**BY&HAVN**

Emne: Spørgsmål som opfølgning på mødet den 12. oktober 2021 om klapning

4. november 2021  
S-20210622-0838  
D-20211018-156553

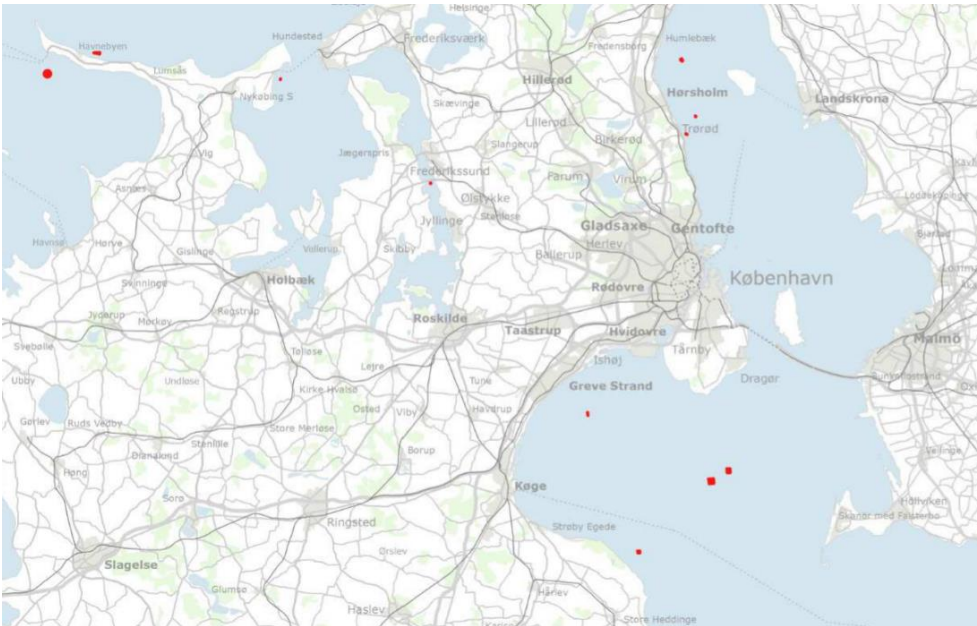
Har I overvejet at deponere en større del klapmaterialerne på land, hvor det er lettere at holde styr på de miljøfarlige stoffer?

Hvorfor kan slammet ikke håndteres i eller tættere på København, så dem der har glæde af projektet også i højere grad håndterer de negative konsekvenser af projektet?

By & Havn har undersøgt, om det er muligt at deponere den rene og lettere forurenede del af gytjen i depot på land. Det viser sig, at der i Danmark kun er ét depot, som kan modtage store mængder lettere forurenede havbundsmateriale fra Lynetteholm. Det er et depot i Nordjylland, hvor det er muligt at deponere forurenede havbundsmateriale fra andre vandområder. Området er beliggende ved Limfjorden, meget langt fra Lynetteholms projektområde.

Deponering her vil således betyde, at materialet skal sejles ca. 250 km fra opgravnings- til deponeringsstedet. Hvis det antages at der benyttes pramme med kapacitet på ca. 1000 m<sup>3</sup> pr. pram vil dette betyde, at der skal sejles ca. 100 ture af 500 km (frem og tilbage) for hver 100.000 m<sup>3</sup> som skal deponeres. Ved en antagelse om, at prammene sejler ca. 6 knob vil det tage omkring 1 døgn at sejle materialet fra opgravningsområdet til deponiet (og ligeledes 1 døgn at sejle retur til opgravningsområdet). På baggrund af ovenstående vurderes det, at en deponering af forurenede havbundsmateriale i Nordjylland vil resultere i en væsentlig forøget CO<sub>2</sub> belastning og ligeledes vil have stor indflydelse på projektets tidsplan og økonomi.

Udover svarene på spørgsmål 3 – 6 kan følgende tilføjes. Det forurenede materiale fra de øvre lag af gytjen deponeres i umiddelbar tilknytning til Lynetteholm i det eksisterende depot til forurenede materiale. Den øvrige del af det afgravede havbundsmateriale (gytje), holder sig inden for miljømyndighedernes grænseværdier, og vil kun ved en omkostningstung og længerevarende proces kunne nyttiggøres på land, jfr svarene oven for på spørgsmål 3 - 6. By & Havn har ikke kendskab til klappads tættere på København med tilstrækkelig kapacitet og i tilstrækkelig afstand fra kysten. Se kort fra Miljøstyrelsens hjemmeside nedenfor.
